Referencia: Contrato de Préstamo BID N° 2929/OC-AR - Programa de Inversiones Municipales – LPN N° 01/2017 “Mejoramiento y Jerarquización de Artérias Principales Norte – Sur del Departamento de Guaymallén - Pcia. de Mendoza”

NOTA ACLARATORIA CON CONSULTA Y SIN CONSULTA N° 1

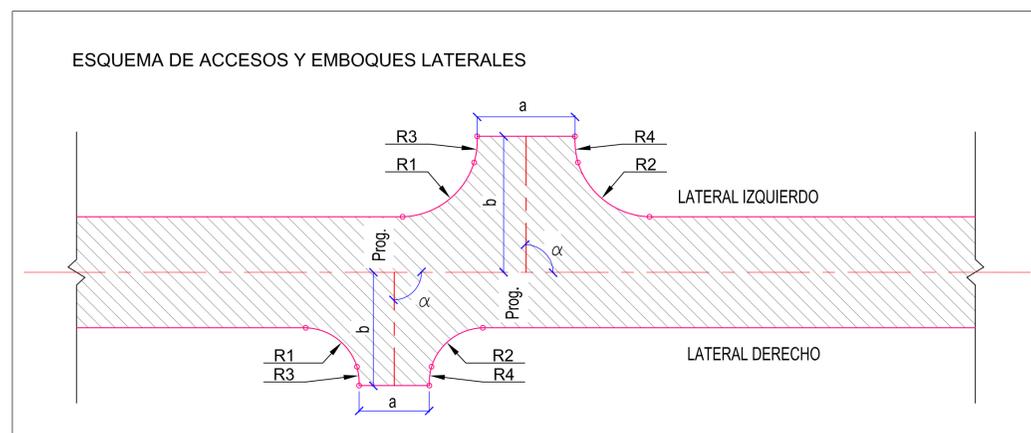
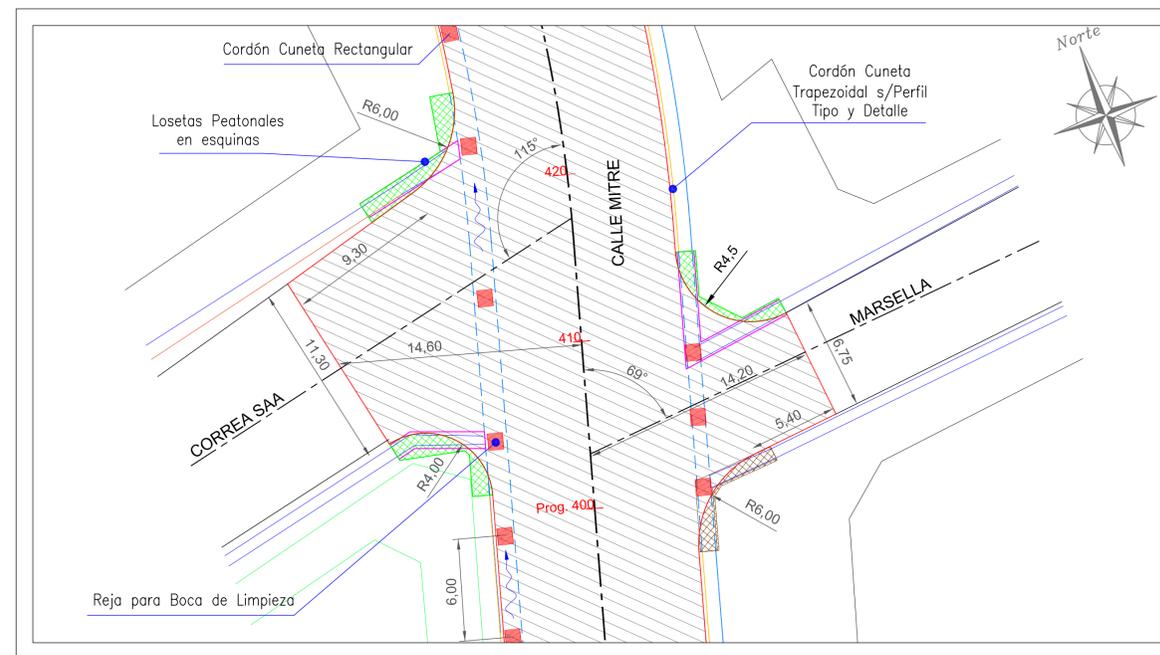
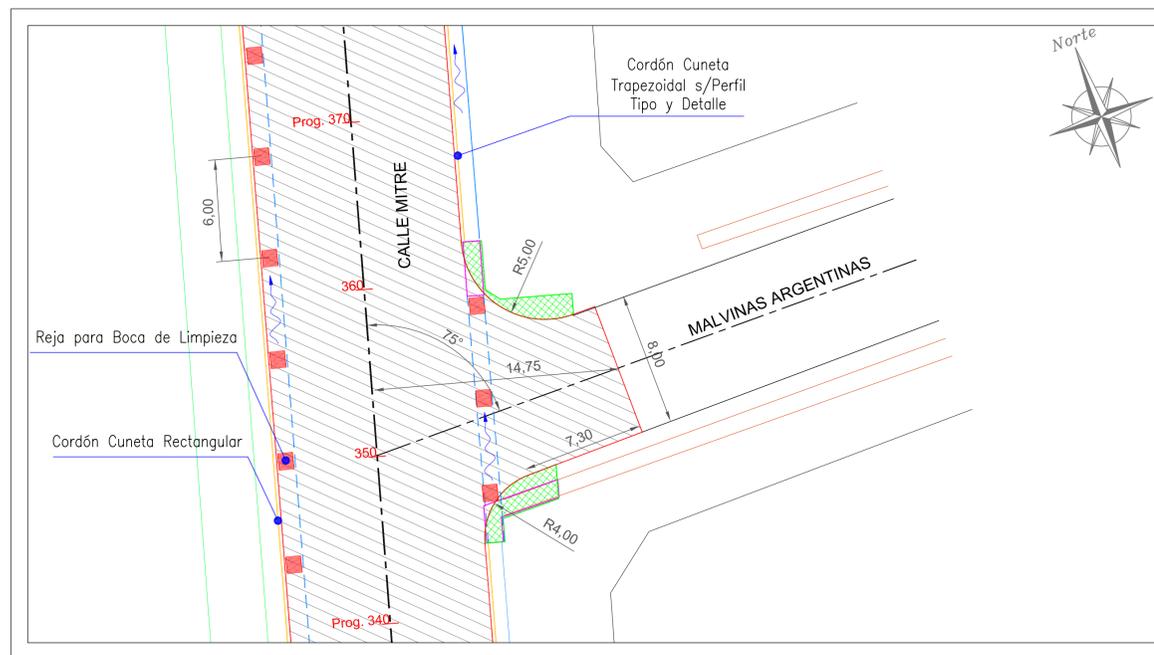
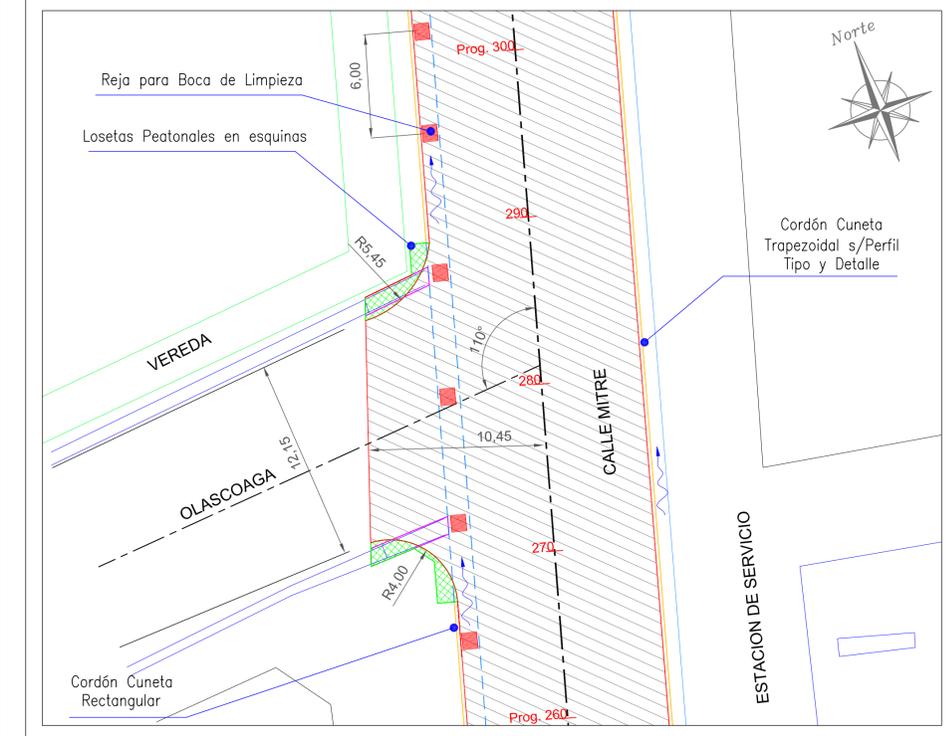
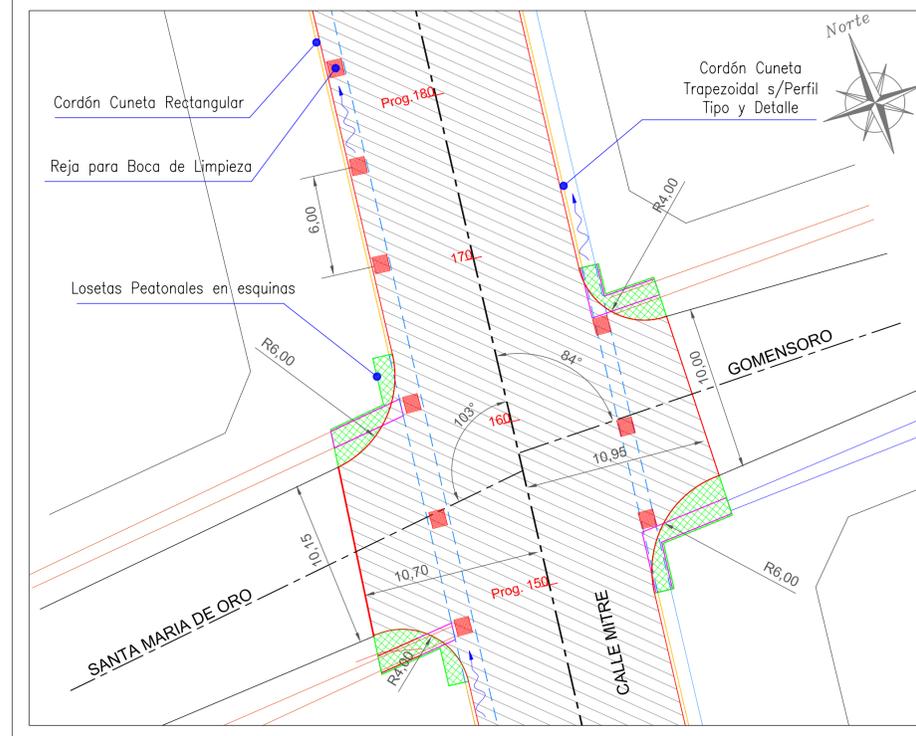
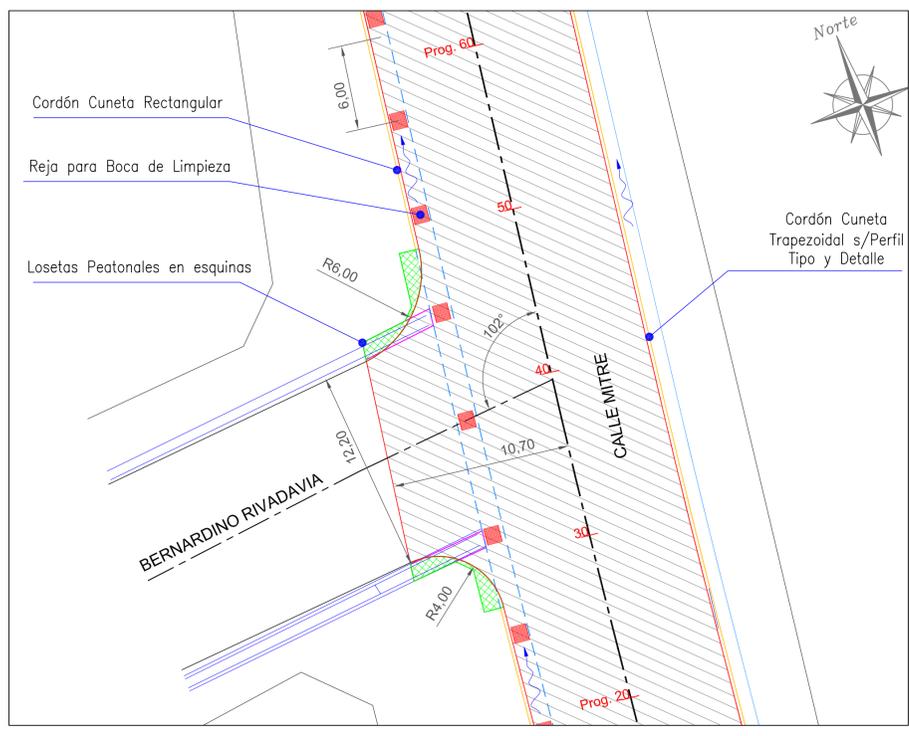
ART. N° 20: EJECUCIÓN DE RED DE AGUA POTABLE (Ítem 21) - DESCRIPCIÓN

La ejecución de la red de agua se inicia en calle O’Brien, aproximadamente 100 m antes del comienzo de la obra vial, y corresponde al tramo sobre calle Mitre desde calle O’Brien hasta calle P. Molina.

La ejecución de la red de agua se inicia en calle O’Brien, aproximadamente 190 m antes del comienzo de la obra vial, y corresponde al tramo sobre calle Mitre desde calle O’Brien hasta calle P. Molina, como se

detalla en el correspondiente plano de agua.
